**CUSTOMER INFO** 2010 12 20

## NIEUWE RADIATEUR MET TEMPERATUUR SUPPORT 125 MAX, Junior MAX, 125 MAX DD2

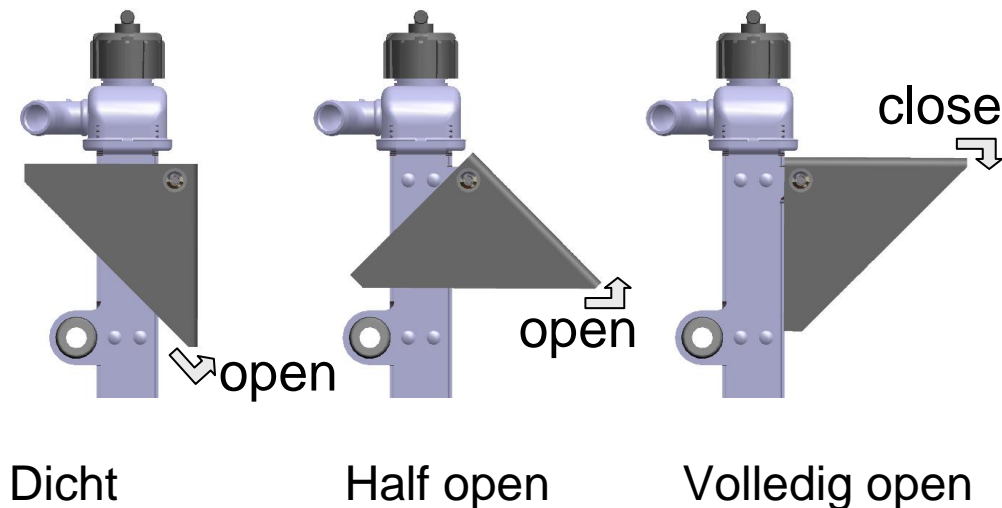
Hierbij informeren wij u dat, BRP-Powertrain een nieuw design radiator heeft ontwikkeld met een instelbaar temperatuur support.

- Met dit verstelbare support zal het gebruik van tape geminimaliseerd worden bij koude buiten temperaturen.
- Met een volledig geopend support zal de motor temperatuur tot 3°C koeler blijven bij hoge buiten temperaturen. (Vergeleken met de huidige radiator)
- Verbeterde bevestiging van de radiator aan de motor waardoor de betrouwbaarheid weer wordt verbeterd.
- De kracht voor het verstellen van het support kan ingesteld worden door twee bouten met borgmoeren losser of strakker aan te draaien.
- Snellere motor warm up met gesloten support. (Vergeleken met de huidige radiator)

- Let op dat je het support niet te ver sluit ! ( Houdt altijd een ruimte over tussen de radiator en het support voor je vingers) anders is het moeilijk om het support daarna weer te openen onder het rijden.

Beide configuraties radiateurs zijn toegestaan (oud en nieuw) om te gebruiken in de ROTAX MAX Challenge.
